Datum:  
22-05-2006  
Ons kenmerk:  
20091760  
Uw brief van:  
05-05-2006  
Uw kenmerk:

Onderwerp:  
Beantwoording schriftelijke vragen ingevolge artikel 36 Reglement  
van Orde Gemeenteraad inzake de plaatsing van 'fietsnietjes' in de  
v/d Spiegelstraat.

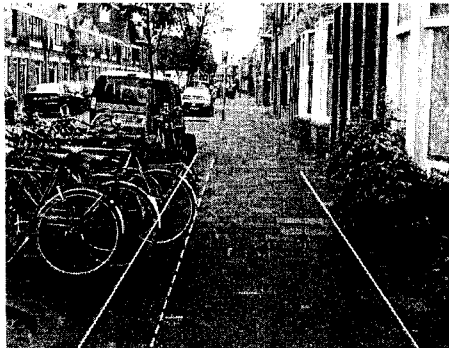
*In uw antwoord geeft u aan dat de fietsnietjes in overleg met de bewoners zijn geplaatst. Ook zijn er volgens u geen meldingen bij infopunt stadsbeheer binnengekomen. In mijn vraag geef ik aan of u bereid bent om de dienst openbare ruimte opdracht te geven om de fietsnietjes te verplaatsen en niet of u wilt onderzoeken of er klachten zijn binnen gekomen. Ik heb namelijk namens een aantal bewoners uit de Van der Spiegelstraat deze vraag bij het college van B & w neergelegd. Bij deze doe ik als bijlage de handtekeningen van de desbetreffende bewoners toekomen. De vraag of u bereid bent om opdracht te geven voor het verplaatsen van de fietsnietjes blijft dus gehandhaafd.*

*Ik zou het op prijs stellen als alsnog de fietsnietjes verplaatst worden.*

Situatie ter hoogte van nummer 20  
1,50 – 1,95 m. (5 – 6,5 tegels)

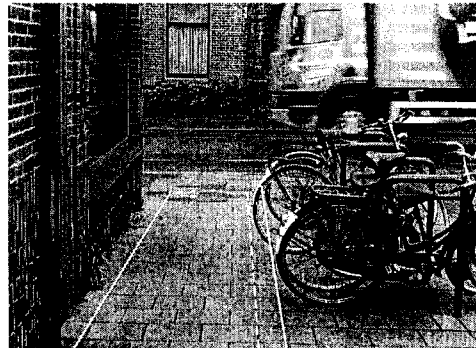
De kern van uw vragen betreffende dit onderwerp ligt in uw constatering dat de fietsnietjes in de Van der Spiegelstraat op een dusdanige manier zijn geplaatst dat er onvoldoende ruimte tussen fiets en gevel overblijft, waardoor mensen met een rolstoel of kinderwagen er niet meer langs kunnen.

Met uitzondering van de fietsnietjes ter hoogte van Café 'De Hugo' wordt bij normaal gebruik een vrije ruimte van 1,95 m. of meer gemeten. Alleen ter hoogte van nr. 20, is incidenteel 1,50 m. gemeten (onzorgvuldig gebruik). Ter hoogte van Café 'De Hugo' resteert bij normaal gebruik 1,05 m. (3,5 tegels). Voldoende ruimte om mensen met een rolstoel of kinderwagen een vrije doorgang te bieden.

Er wordt onderkent dat ter hoogte van Café 'De Hugo', bij onzorgvuldig gebruik, een situatie kan ontstaan waarin mensen met een rolstoel of brede kinderwagen hinder kunnen ondervinden. Door de fietsnietjes onder een hoek van 45° te plaatsen kan de vrije ruimten tussen fiets en gevel worden vergroot tot 1,50 m. De door u gesignaleerde problemen worden hierdoor opgelost. In ons vorige antwoord hebben wij reeds aangegeven dat deze relatief eenvoudige oplossing de voorkeur van het college heeft.

Het college van burgemeester en wethouders concludeert dat er een verbetering in de situatie kan worden aangebracht door deze fietsnietjes ter hoogte van Café 'de Hugo' onder 45° te plaatsen en zal deze verbetering doorvoeren. Op de andere locaties is voldoende vrije ruimte aanwezig en zien wij geen aanleiding om maatregelen te nemen.
